**Gabi Willers - Vorhabenbezogener Bebauungsplan 11 (VBP)**

**Betreff: Vorhabenbezogener Bebauungsplan 11- Westlich Robert-Koch-Straße**

**Vorhabenbezogener Bebauungsplan 11 – Westlich Robert-Koch-Straße**  
**Öffentliche Beteiligung**

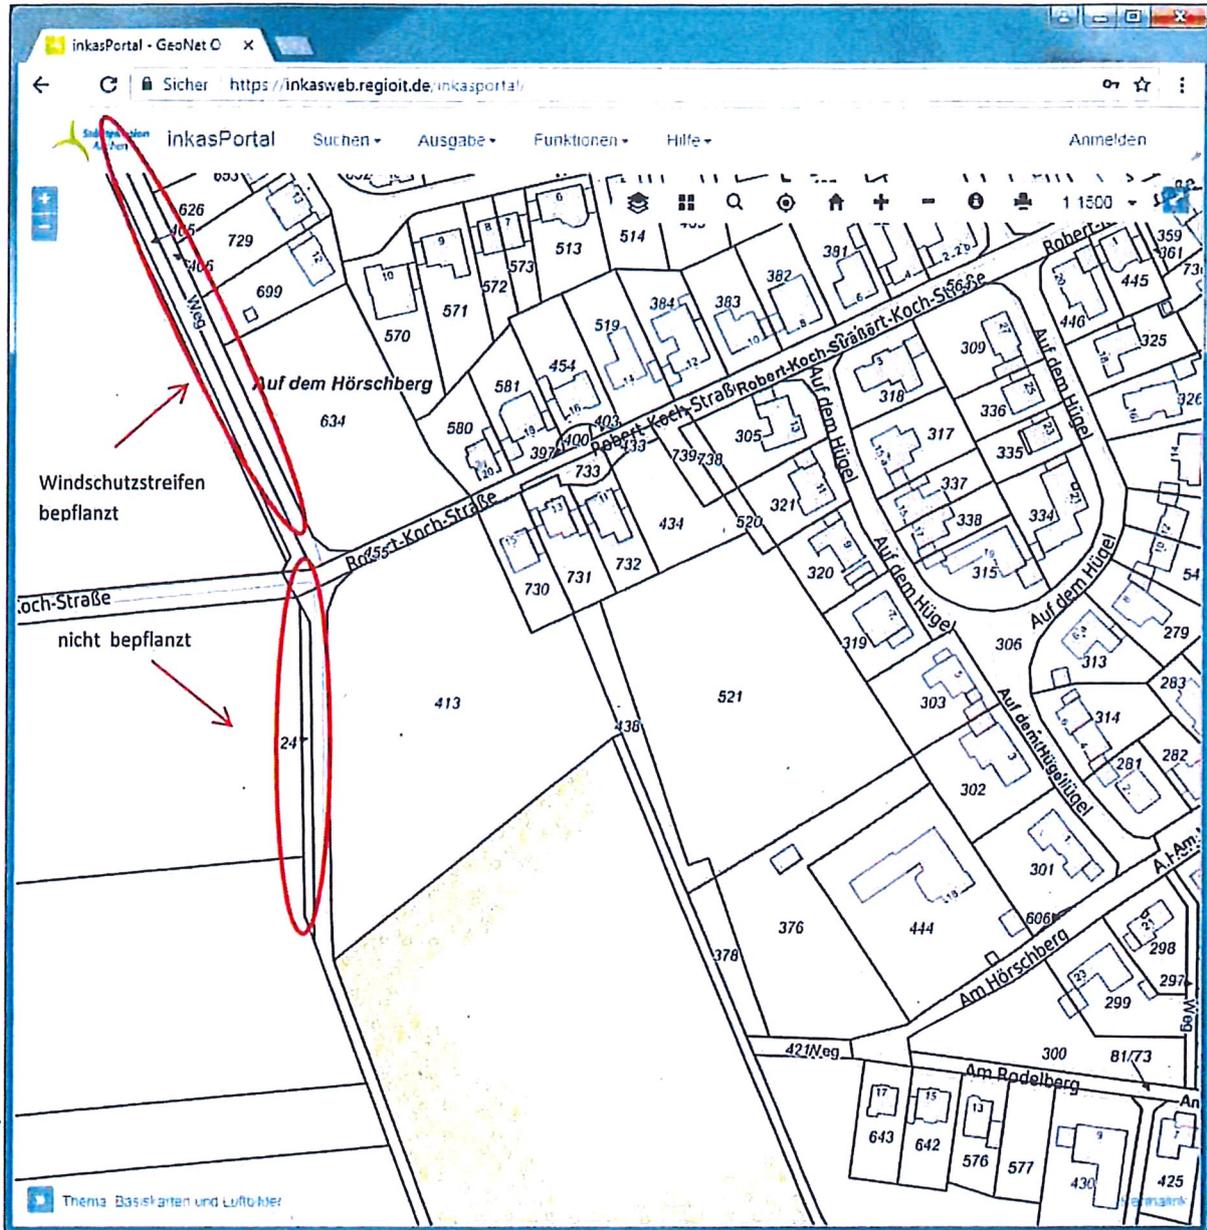
**Windschutz:** Das Gebiet (Plangebiet sowie vorhandenes Wohngebiet) ist in besonderem Maße dem meist vorherrschenden Westwind ausgesetzt, es gibt über hunderte Meter keine den Wind reduzierenden Hindernisse.

Eine entsprechende durchgängige Bepflanzung entlang des Wirtschaftsweges würde Abhilfe schaffen. Hinweis: In Teilen des Gebietes ist bereits eine „Windschutzbepflanzung/Windschutzstreifen“ vorhanden (siehe Anlage), diese sollte entlang des südlichen Wirtschaftsweges fortgeführt werden, so dass sie durchgängig ist.

Eine durchgängige Bepflanzung hätte zudem noch den Vorteil eines zumindest „psychologischen“ Lärmschutzes (siehe auch oben Geräuschmissionen).
